LICITACIÓN 3/2018

“Iluminación de Ruta Interbalnearia en San Luis y Santa Ana en el Dpto. de Canelones”

COMUNICADO N° 1

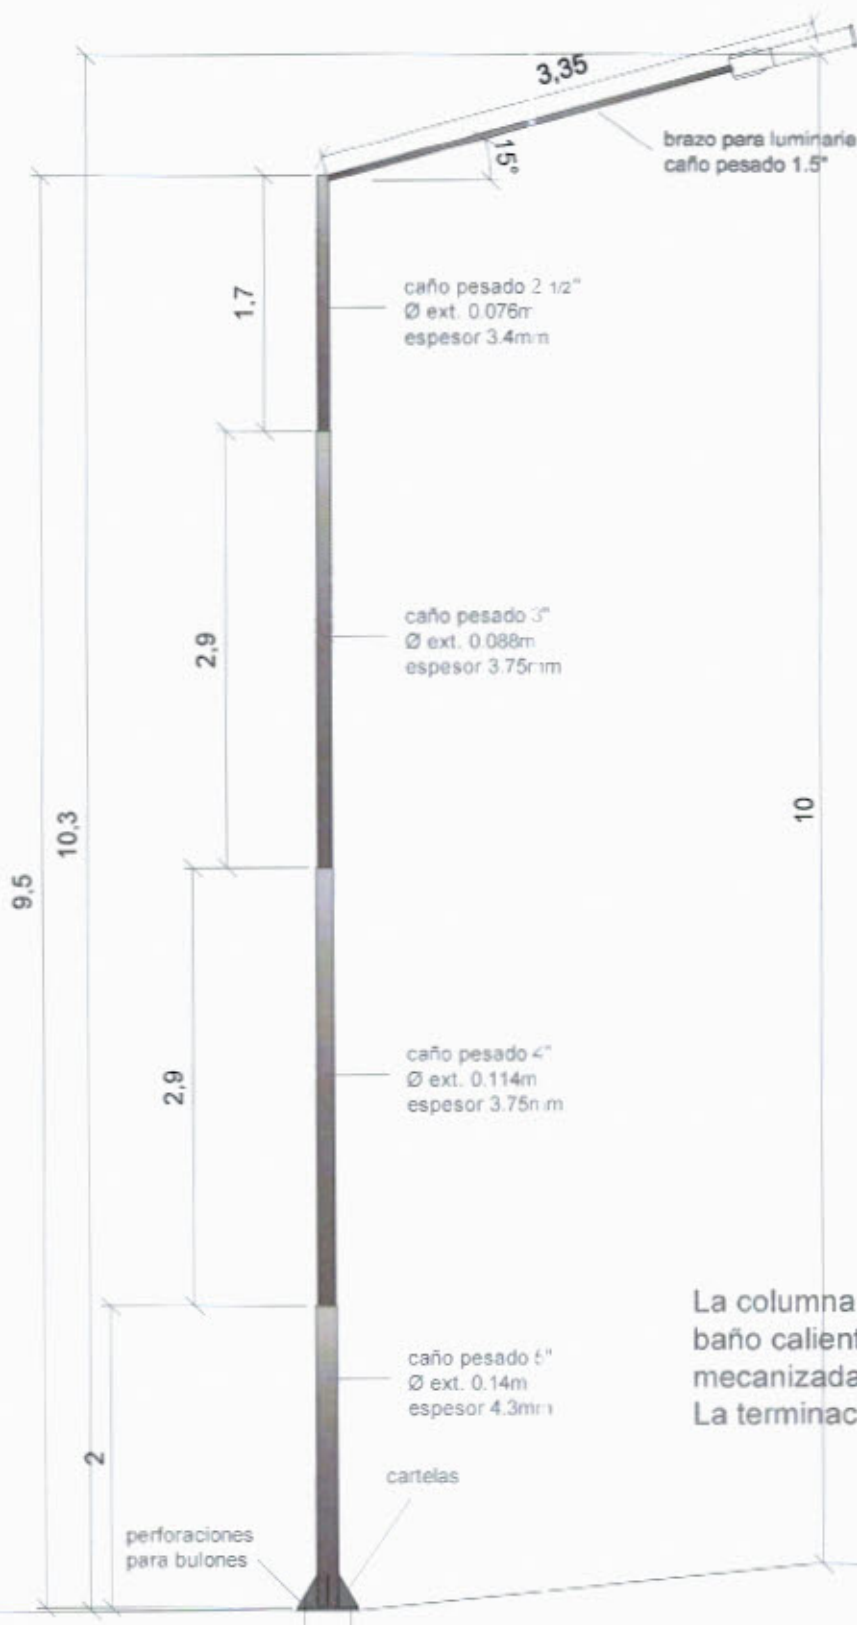
Pregunta 18 El Numeral 4.1 "Proyecto lumínico", establece:

Se admitirán ángulos de inclinación de las luminarias hasta un máximo de 10° grados en pasos de a 5°, siempre y cuando el modelo de luminaria posea dicho ajuste. En el caso contrario se deberá utilizar un ángulo de inclinación de 0°.

¿Se admitirá una solución que donde la inclinación de la luminaria esté dada por la inclinación del brazo de fijación a la columna?

Respuesta: Si, pero se deberá mantener el ángulo de inclinación en todo el proyecto.

TRAMO RUTA INTERBALNEARIA - ILUMINACIÓN CON TECNOLOGÍA LED
 DETALLE CONSTRUCTIVO
 COLUMNA BILATERAL

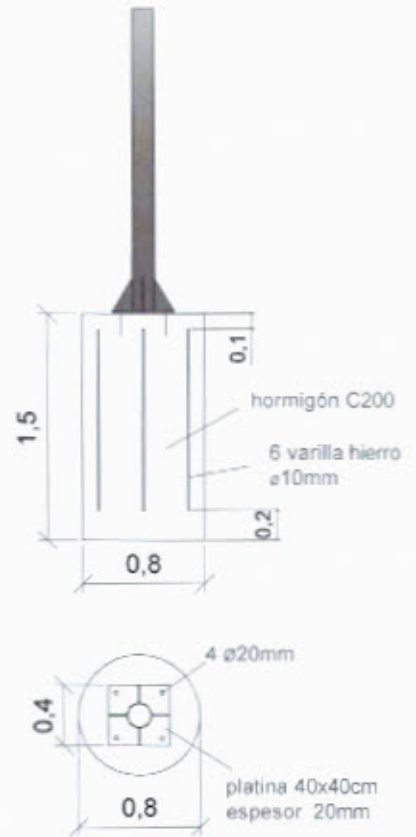
- a. Luego del recambio, ¿este tramo debe cumplir con los mismos requerimientos lumínicos que el resto del Tramo Recto?
- b. En caso que el nuevo proyecto utilice las mismas luminarias que las instaladas, ¿deben ser sustituidas o es aceptable mantener las mismas? En el caso de mantenerse las mismas, favor indicar: marca, modelo y potencia de las mismas.
- c. Con respecto a las columnas existentes, favor indicar: altura útil de la columna, longitud y ángulo final del brazo y altura de montaje de la luminaria.

- a. Cálculo de fundación de columnas existentes
- b. Cálculo de brazos de fijación de luminarias a las columnas existentes
- c. Planos de brazos y columnas existentes

Pregunta 17 La iluminación existente no es del tipo tradicional de hormigón por lo que se consulta altura y ubicación del punto de luz para realizar el estudio lumínico.

- a. Si
- b. No se podrán utilizar las mismas luminarias debido a que las mismas tienen una temperatura de color no admitida actualmente.
- c. Se adjunta Detalle Constructivo de las columnas existentes.

Respuestas (a, b y c): Se adjunta el detalle constructivo de la columna instalada. Para la oferta no será necesario la presentación de cálculos para el tramo de recambio. Se asume que

la luminaria a instalarse tendrá similares características que la luminaria a sustituir. De constatarse diferencias, se solicitarán los cálculos previo a la ejecución de la obra y se contará con toda la información que sea necesaria para los mismos.

Respuesta: Se adjunta el detalle constructivo de la columna instalada. Los parámetros de entrada son los siguientes: la distancia entre columnas es 40 metros, la altura es 10 metros, la inclinación del brazo es 15 grados y la saliente sobre la calzada es 0 metros.
